Commission économique pour l'Europe

Groupe d'experts de la signalisation routière

**Programme de travail : situation en ce qui concerne
la législation nationale****Examen des recommandations relatives aux signaux A à F****Propositions d'amendements aux annexes 1 et 3****Document soumis par le secrétariat**

1. On trouvera dans le présent document les révisions apportées au document ECE/TRANS/WP.1/GE.2/2018/4 par le Groupe d'experts de la signalisation routière, à sa seizième session. Il est question ici d'amendements à l'annexe 1 de la Convention sur la signalisation routière proposés en vue d'harmoniser la présentation qui est faite des signaux dans les sections A à H de ladite annexe. Il est proposé de faire également figurer dans l'annexe 1 les images qui illustrent actuellement l'annexe 3.
2. Le présent document est soumis par le secrétariat suite à la demande formulée par le Groupe d'experts de la signalisation routière à sa seizième session (ECE/TRANS/WP.1/GE.2/32, par. III.B.11).
3. Le Groupe d'experts souhaitera sans doute, à la présente session, apporter des révisions supplémentaires au document sur la base des observations communiquées par les experts.

**8. Accotements dangereux****ACCOTEMENTS DANGEREUX**

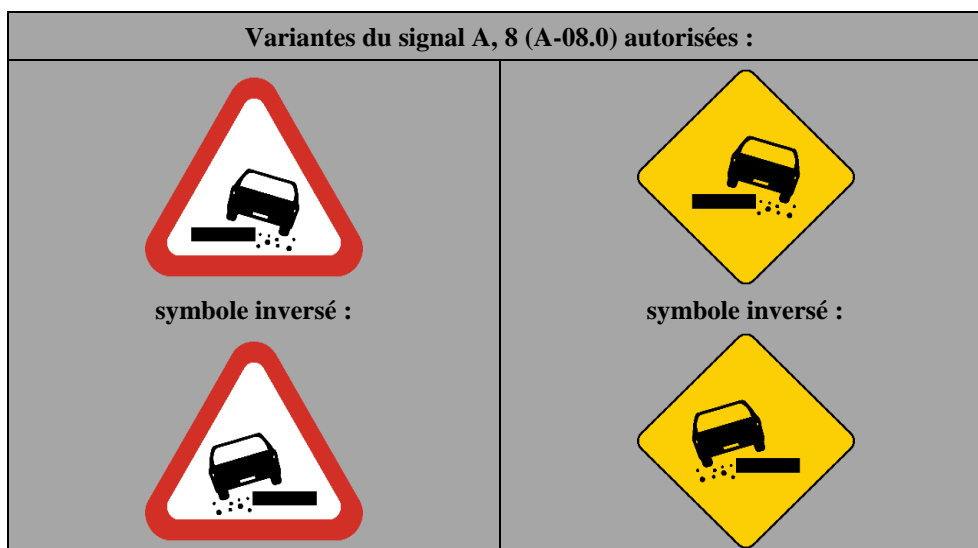
a) — Pour annoncer une section de route où les accotements sont particulièrement dangereux, c'est le symbole A, 8 qui est utilisé.

b) — Le symbole peut être inversé.

Le signal A, 8 (A-08.0) annonce une section de route où les accotements sont particulièrement dangereux. Le symbole peut être inversé.

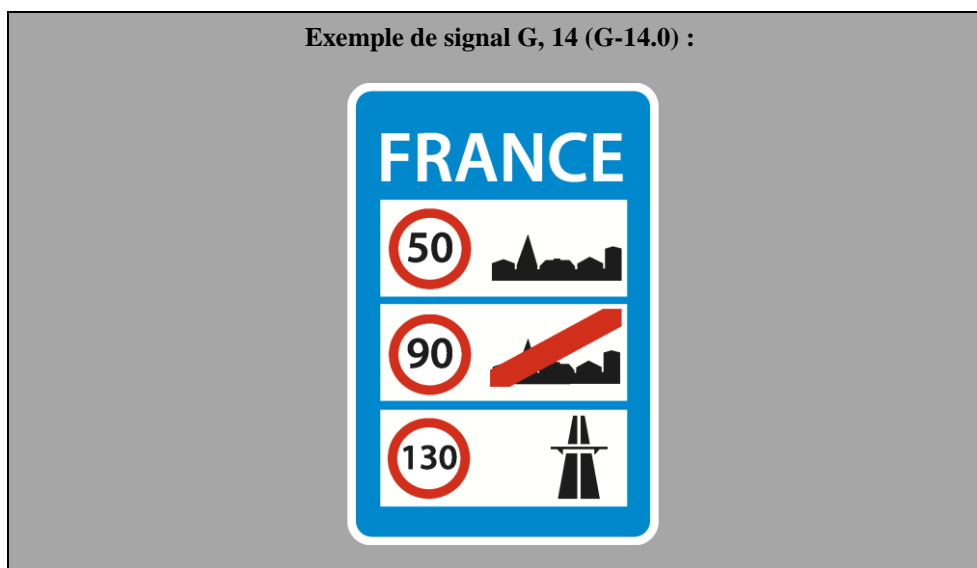
Le signal G, 14 (G-14.0) «~~LIMITES DE VITESSE GÉNÉRALES~~» est employé, ~~particulièrement à proximité des frontières nationales, pour~~ indiquer les limites de vitesse générales en vigueur dans un pays ou dans une de ses subdivisions. **Il est employé particulièrement à proximité des frontières nationales.** Le nom ou le signe distinctif du pays, accompagné si possible de l'emblème national, figure au haut du signal. Le signal indique les limites de vitesse générales en vigueur dans le pays, dans l'ordre suivant : 1) dans les agglomérations ; 2) hors des agglomérations ; 3) sur les autoroutes. Le cas échéant, le symbole du signal E, 6 a (E-06.1) « Route pour automobiles » peut être utilisé pour indiquer la limite de vitesse générale sur les routes pour automobiles.

~~La bordure Le fond du signal et sa partie supérieure sont est~~ bleues ; le nom du pays et le fond des trois cases **rectangles (à l'intérieur du signal)** sont blancs. ~~Dans Les symboles utilisés dans les cases rectangles supérieure et centrale sont noirs, et le symbole figurant dans la case centrale porte une barre oblique rouge figurent respectivement le signal E, 7 b (E-07.3) ou le symbole correspondant et le signal E, 8 b (E-07.4) ou le symbole correspondant.~~
